Pokyn Objednatele

PROJEKT : Komplexní simulační centrum Masarykovy univerzity
registrační číslo projektu CZ.02.2.67/0.0/0.0/16_016/0002416

DATUM : 17.10.2018

DATUM : 15.01.2019

Název výkresu	SITUACE
Datum	2017 - 09 - 12
Formát	8 x A4
Měřítko	1:250

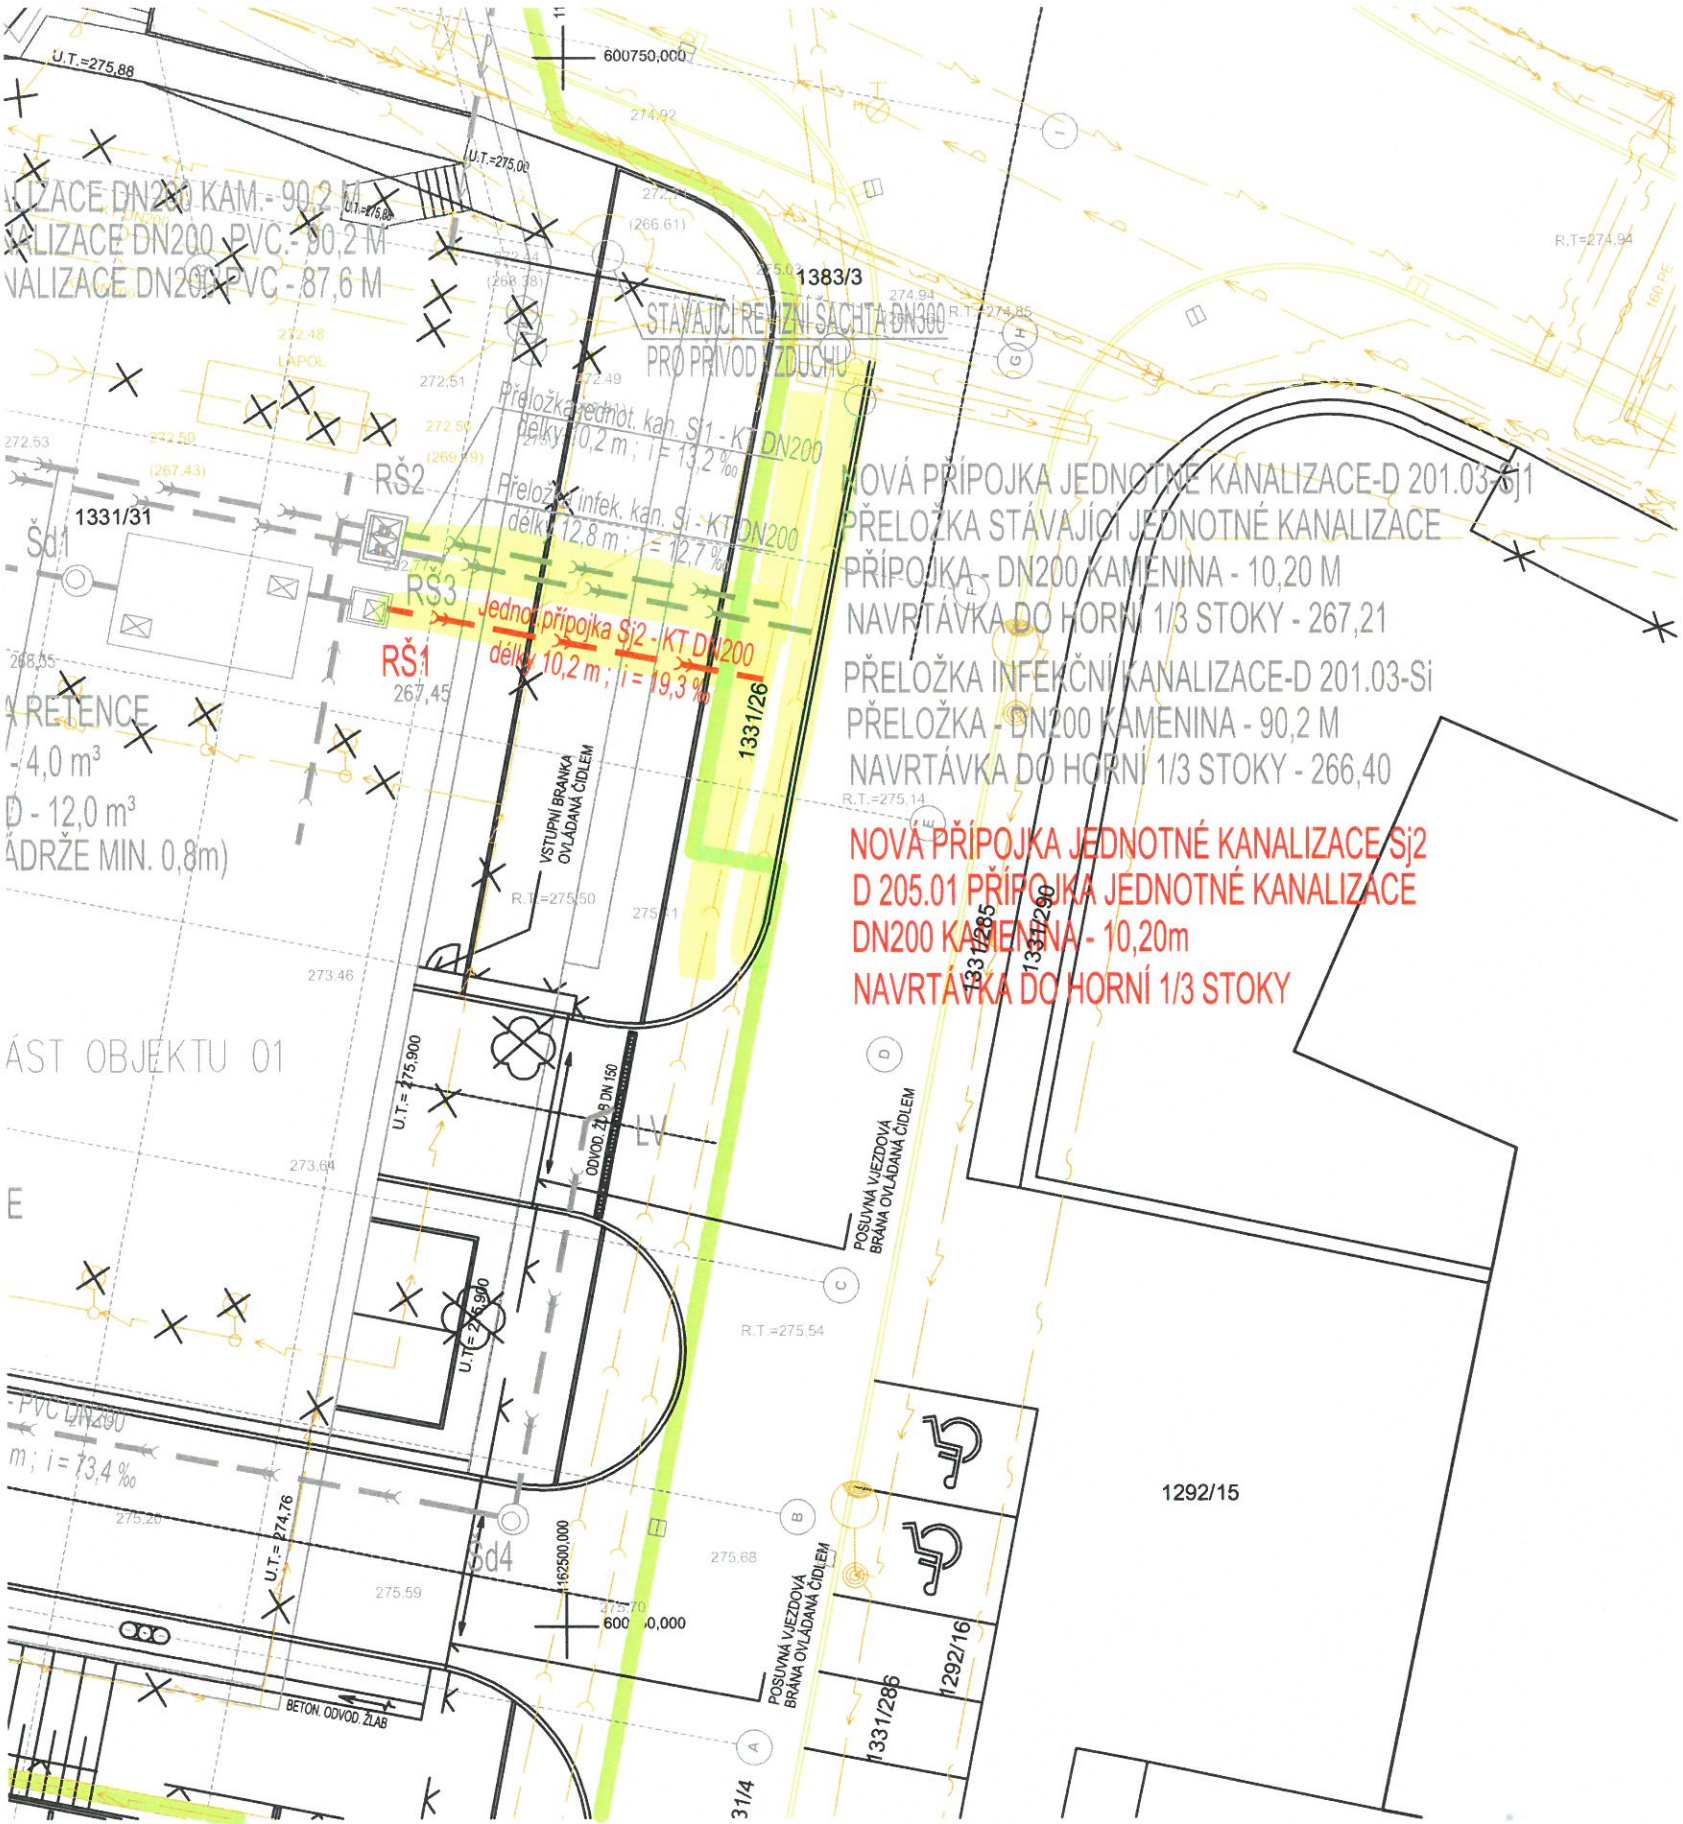
Pro provedení napojení přeložek kanalizací – stávající infekční a splašková kanalizace z morfologického centra a nově realizovaná areálová kanalizace SIMU, byly provedeny kopané štoly. Štoly byly provedeny tak, aby bylo možné provést navrtávky do stávajících veřejných stok. Před provedením napojení navrtávkou, bylo provedeno geodetické kontrolní výškové zaměření stávajících stok. Tímto měřením byla zjištěna jiná výšková poloha veřejné kanalizační stoky DN 700 BEO. Skutečná poloha je o cca 25 cm výše než předpokládala projektová dokumentace. Toto bylo potvrzeno i následným kontrolním měřením. Byl kontaktován správce veřejné stoky DN 700 BEO – BVaK s požadavkem na ověření podkladů, které byly použity pro DVD. Projekt DVD vycházel z výšky dna šachty na odtoku. Zjištěná skutečná výška dna šachty na přítoku do šachty je o 150 mm výš, než výška dna šachty na odtoku. Dno šachty je provedeno jako spádované. Mezi šachtou a místem napojení není lineární průběh vedení, ale je zde nadvýšení stoky o dalších 100 mm. Celkový rozdíl skutečnosti oproti předpokladu je 250 mm. Z důvodu požadované výšky uložení ležatých rozvodů areálové kanalizace, přeložky splaškové kanalizace a jejich vzájemnému křížení, v závislosti na konstrukčním řešení objektu, není možné provést napojení v požadované výšce tj. do horní třetiny DN 700 BEO. Je nutné provedení projekčních změn v ležatých rozvodech kanalizace a úprava výšky napojení.
